Beantwortung weiterer Fragen zum 2. Fachgespräch vom 16.01.2023 zur StadtBahn Süd

Abbildung 1: Übersicht der Vorzugstrassen (Radschnellverbindungen oder Radvorrangrouten) aus der Konzeptstudie Radschnellverbindungen für die Stadt Köln (VIA, Planersocietät, 24.07.2020)

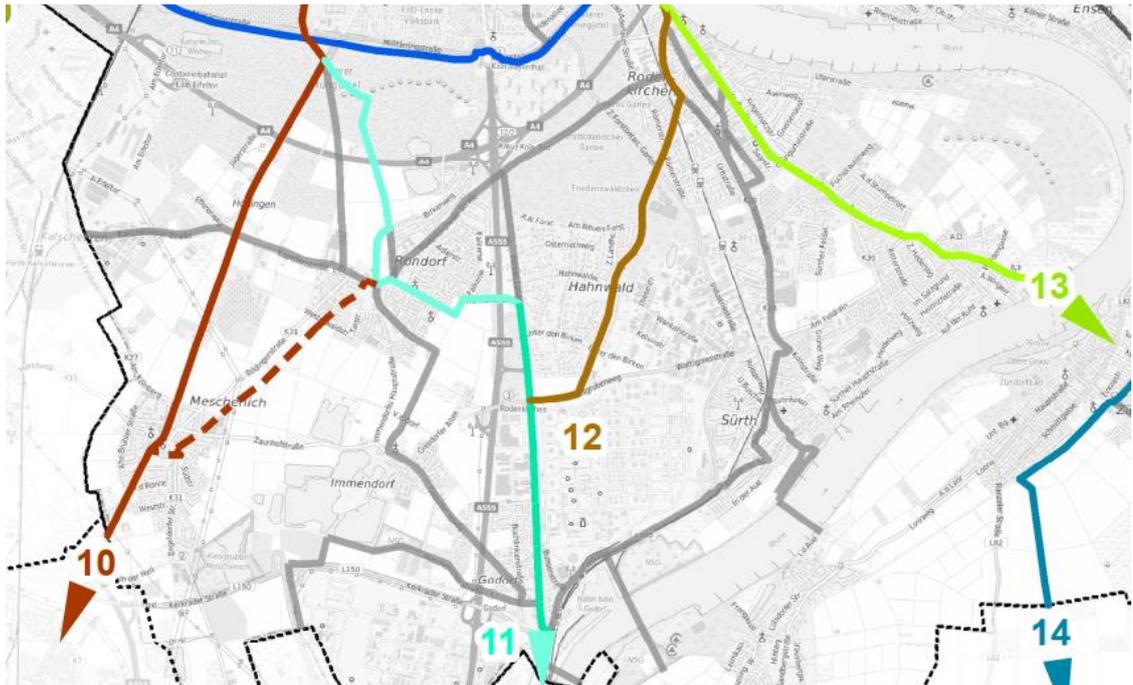
- Sind in den im 2. Fachgespräch vorgestellten Verkehrsprognosen des MIV auch mögliche Radvorrangrouten und deren Verlagerungseffekte berücksichtigt?

- Wenn ja, welche Routen wurden berücksichtigt und welche Effekte erwartet?

Antwort: Es werden ab dem Nullfall die Radschnellwege 10, 11, 12 und 13 mit ihrer erwarteten Verlagerungswirkung berücksichtigt.

Antwort: Die Verlagerung von MIV-Fahrten auf den Radverkehr wird in Anlehnung der Methodik aus der konzeptionellen Untersuchung zur Radschnellwegverbindung zwischen Köln und Frechen bestimmt. Dabei wird das Kfz-Aufkommen auf ausgewählten Bezirksbeziehungen zwischen der Innenstadt und Modellbezirken entlang der Radschnellwege um 20 % reduziert. Es werden lediglich Fahrten mit einer Luftlinienweite zwischen 3-10 km einbezogen, da für diese eine hohe Attraktivität zur Nutzung des Radschnellweges unterstellt werden kann.

Hinweis: Die Effekte der Radschnellwege sind im Nullfall zusammen mit vielen anderen Maßnahmen implementiert. Aus diesem Grund kann die reine Wirkung der Radschnellwege wegen der Komplexität der Modelle nicht ohne weitere Umlegungsrechnungen separat ausgewiesen werden. Diese Berechnungen sind nicht vorgesehen.
